## 改善箇所説明図

### 保安基準不適合状態

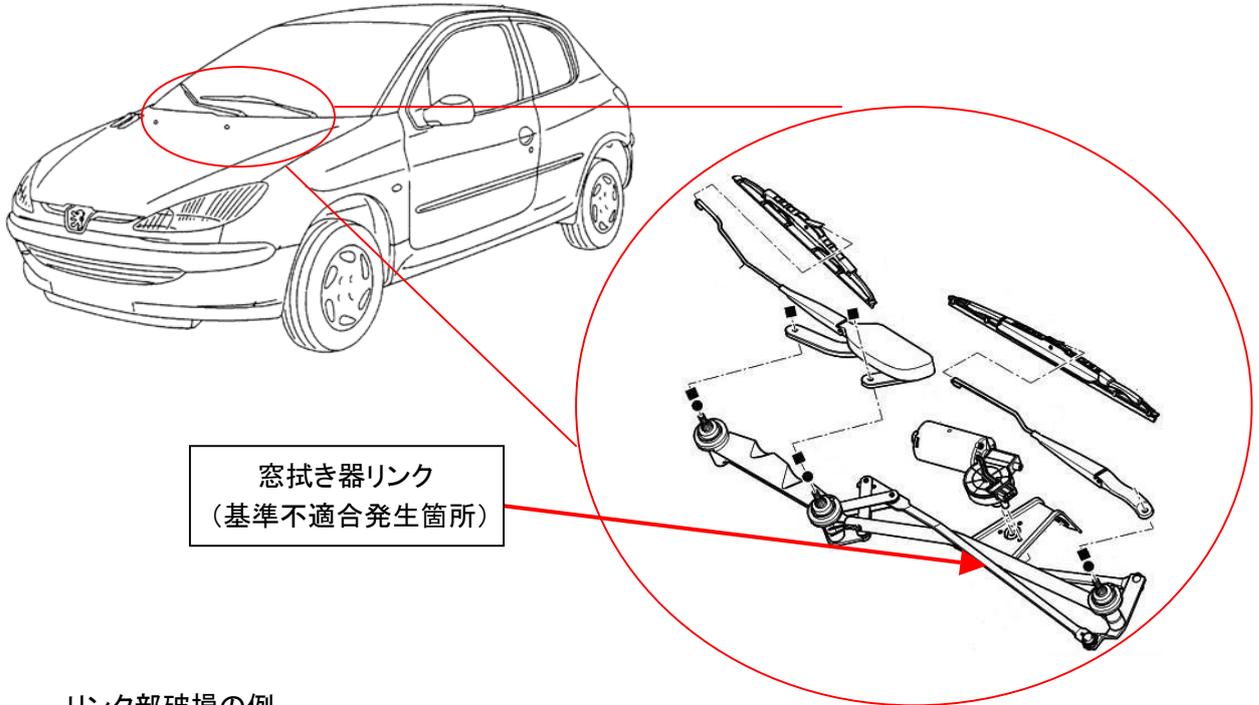
リンク部破損の例

窓拭き器のリンクの材質が不適切なため、そのまま使用を続けるとリンクが破損し、窓拭き器が作動しなくなるおそれがある。

全車両、窓拭き器のリンク一式を良品に交換する。

作業終了後、助手席側ワイパーアーム取り付けシャフト先端に、白ペイントでマーキングを行う。
